九頭竜川水系上流部ブロック河川整備計画 【変更】（原案）の意見聴取について

「九頭竜川水系上流部ブロック河川整備計画」を変更し、赤根川の治水計画を見直します

【 赤根川 計画変更の概要 】

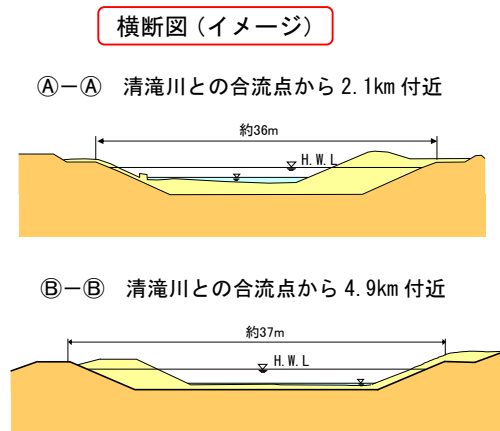
「概ね 50 年に 1 回程度の確率で発生する降雨」による洪水を安全に流下させるため、河道拡幅と河床掘削（現況河床より深く掘下げ）を約 4,400m にかけて行う計画です。

- ・気候変動に伴う降雨量や洪水発生頻度の変化など想定していた計画降雨の傾向が変化している。
- ・赤根川に水位計が設置された後（H9年設置「大橋水位局」）、実測値が蓄積されてきている。
- ・地下水の河川への流出抑制に配慮した整備手法が求められている。

気候変動の影響を考慮した「概ね50年に1回程度の確率で発生する降雨」による洪水を対象とし、流量は実測値を参考に設定します。また、河道拡幅に合わせ、地下水の河川への流出抑制に配慮し、現況河床を掘り下げない計画に変更します。さらに、河道整備区間の上流に遊水地を整備します。
